CONCEPTO TECNICO No. CT- 4240 de 2005

Revisión de Estudio Particular de Respuesta Local de Amplificación de Ondas Sísmicas Artículo 7 - Decreto 074 de 2001

PROYECTO: Carrera 9 No. 151 - 52

El presente concepto técnico corresponde a la **primera revisión** realizada por la Sociedad Colombiana de Geotecnia al “Análisis de Microzonificación Local para el Edificio y las Casas a Construirse en la Carrera 9 No. 151-52 de Bogotá”- Informe EYR-S 6274 de Marzo 30 de 2005, realizado por Espinosa & Restrepo - Ingeniería de Suelos, en cumplimiento con estipulado en el Decreto 074 de 2001.

Figura 1 Localización de Proyecto Carrera 9 No. 151 - 52

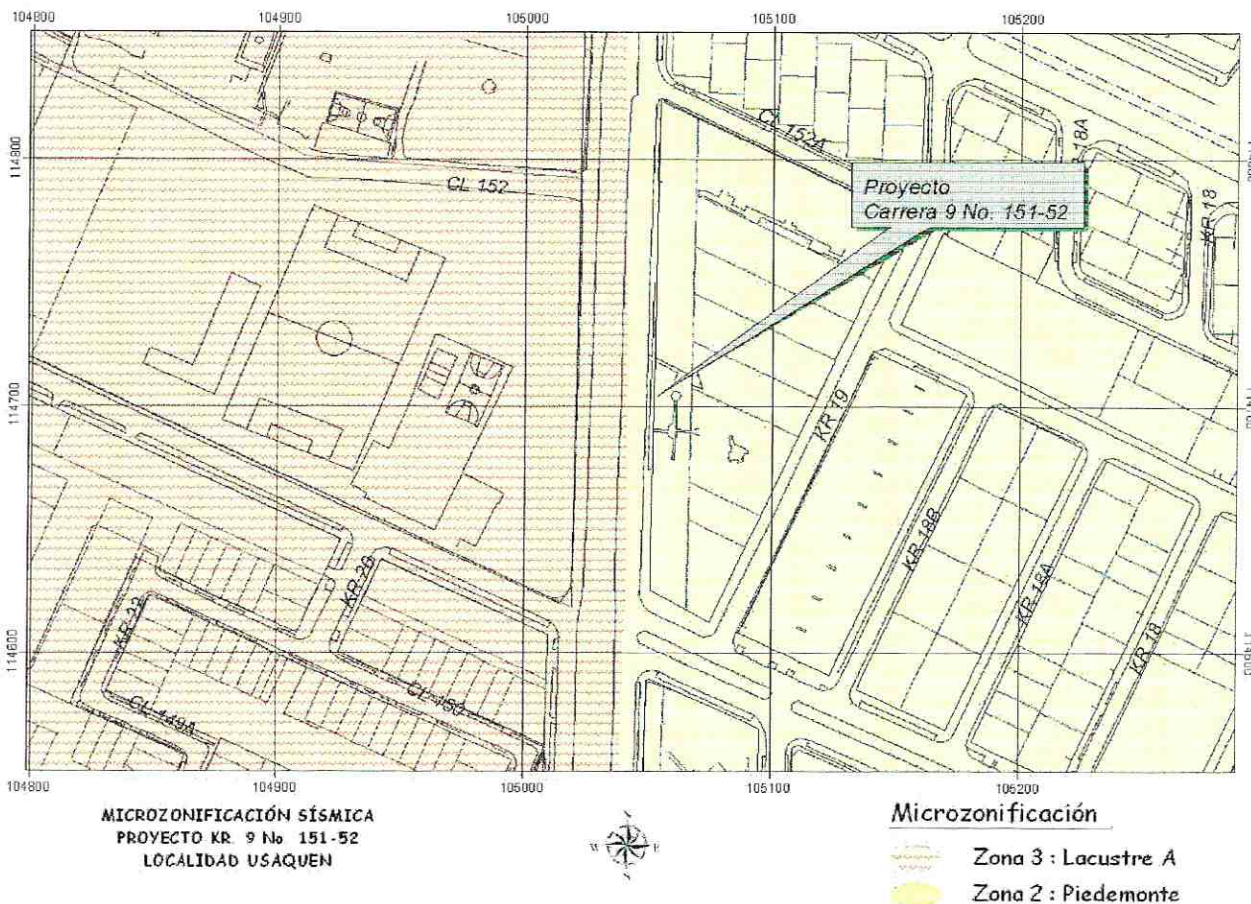
En el informe no se presenta un plano del lote del proyecto. Según la hoja de remisión del estudio por parte de la DPAAE, las coordenadas aproximadas del lote son (Figura 1):

En el numeral 4.0 ANÁLISIS DE EFECTOS SÍSMICOS LOCALES del Informe, se define la localización del lote del proyecto de acuerdo con el mapa de Microzonificación Sísmica de Bogotá, ubicándolo en la Zona 3 – Lacustre, lo cual NO ES CORRECTO. De acuerdo con la figura de localización del proyecto obtenida del SIRE en la DPAAE, el proyecto se localiza en la Zona 2- Piedemonte, aunque relativamente cerca del límite con la Zona 3- Lacustre.
